**SECCIÓN DE EVALUACIÓN DE ESTUDIO DE IMPACTO AMBIENTAL**  
**INFORME TÉCNICO DE INSPECCIÓN DE CAMPO DE EsIA, CATEGORÍA I**  
**DRPO-SEIA-IIO-145-2022.**

<b>NOMBRE DEL ESIA:</b>	BLUE GARDEN NIVELACIÓN		
<b>NOMBRE DEL PROMOTOR:</b>	GRUPO POWER CORP.		
<b>REPRESENTANTE LEGAL:</b>	MING HUI HE		
<b>ACTIVIDAD ECONÓMICA PROYECTADA:</b>	CONSTRUCCIÓN		
<b>CONSULTORES Y N° DE REGISTRO:</b>	MARCELINO MENDOZA FERNANDO CÁRDENAS	IRC-019-2019 IRC-005-2006	
<b>UBICACIÓN DEL PROYECTO:</b>	SECTOR DE PEÑA BLANCA, CORREGIMIENTO DE PLAYA LEONA, DISTRITO DE LA CHORRERA, PROVINCIA DE PANAMÁ OESTE.		
<b>PARTICIPANTES:</b>	Por MiAMBIENTE: Tec. Jean C. Peñaloza SEIA - Dirección Regional Panamá Oeste.  Lic. Geraldo Aizprúa SAPB - Dirección Regional Panamá Oeste.  Ing. Lilibeth Barba Irene Panay SEFOR- Dirección Regional Panamá Oeste.  Mgter. Miguel Ríos SSH- Dirección Regional Panamá Oeste.	Por la Promotora: Ing. Adaris Rojas Ing. Leyda Adab Ing. Yatilka Guerra	Por la Consultora: Mgter. Marcelino Mendoza
<b>FECHA DE INSPECCIÓN:</b>	18 DE MAYO DE 2022		
<b>FECHA DE ELABORACION:</b>	24 DE MAYO DE 2022

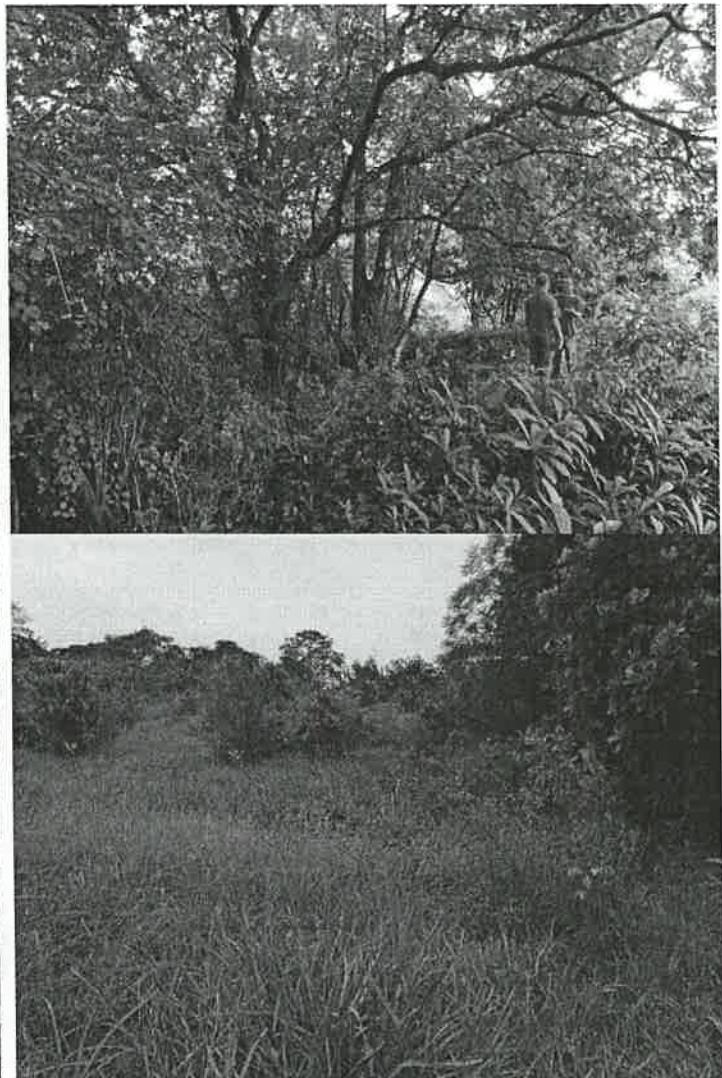
Imagen 5, 6, 7, 8, 9: visuales generales de la fuente hídrica de flujo estacional denominada: quebrada Sin Nombre, localizada dentro del área del proyecto, específicamente en el extremo Suroeste del polígono, la misma mantiene su bosque de galería conservado, sin alteraciones de orden antrópico e impactos de ninguna clase, entre las especies arbóreas localizadas a lo largo de la franja de su servidumbre hídrica, tenemos el espavé (*Anacardium excelsum*), la cual es la más representativa y abundante.

Imagen 10, 11: visuales generales de algunos drenajes pluviales de escorrentía naturales de orden estacionarios, localizados dentro del área del proyecto, que tienden a anegarse durante la estación lluviosa, formando algunos espejos de agua que generalmente desaparecen con la estación seca, es importante señalar que por la conformación de la finca y su topografía, aunado a las inclemencias climáticas presentada en el país en los últimos días, hay escorrentías de aguas que drenan de las partes altas a las bajas, originada por la estación lluviosa principalmente.

- Verificar la cuenca, a la cual corresponde el área del proyecto.
- Ampliar la información referente a las fuentes hídricas que se encuentran dentro y colindantes al polígono del proyecto, que no se mencionan en el presente EsIA, las cuales fueron observadas en campo, y verificadas por la Sección de Seguridad Hídrica.
- Presentar medidas de mitigación específicas para la preservación y protección de dichas fuentes hídricas, en vista que las señaladas en el EsIA, hacen referencia y se enfocan únicamente al Río Perequetecito.
